Specifikace změn frekvenčních měničů VFS15 400V o výkonech 0,4 – 4,0kW:

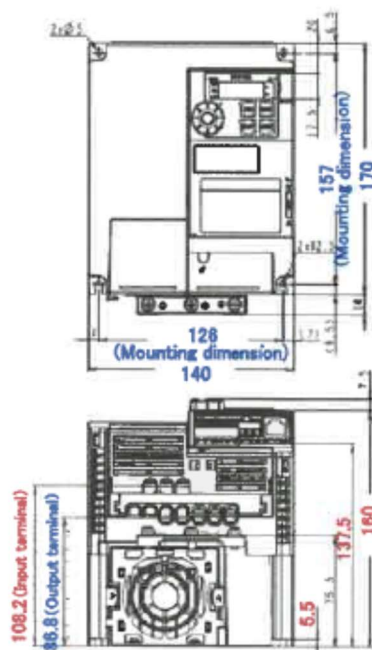
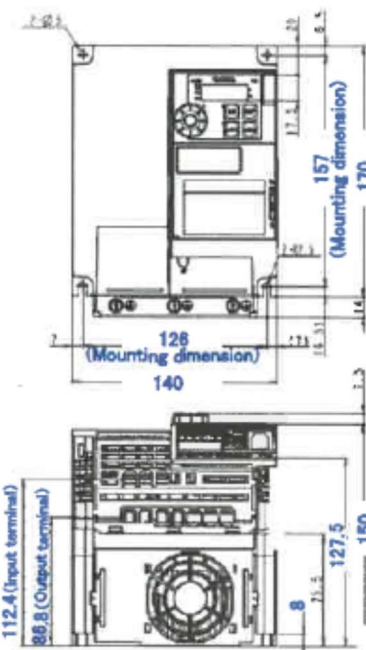
Dimension (Depth, Width)

400V 0,4, 0,75, 1,5kW

- Width 107→105
- Depth 153→150
- Screw hole depth 4→8
- Panel position
- Terminal position
- Cooling fan attachment position
- Bottom→Top
- Grounding terminal screw size
- M5×3→M5×1, M4×2

Dimension(Depth)

VF-S15 400V, 2,2 - 4kW

- Depth 160→150
- Screw hole depth 5.5→8
- Panel position
- Terminal position
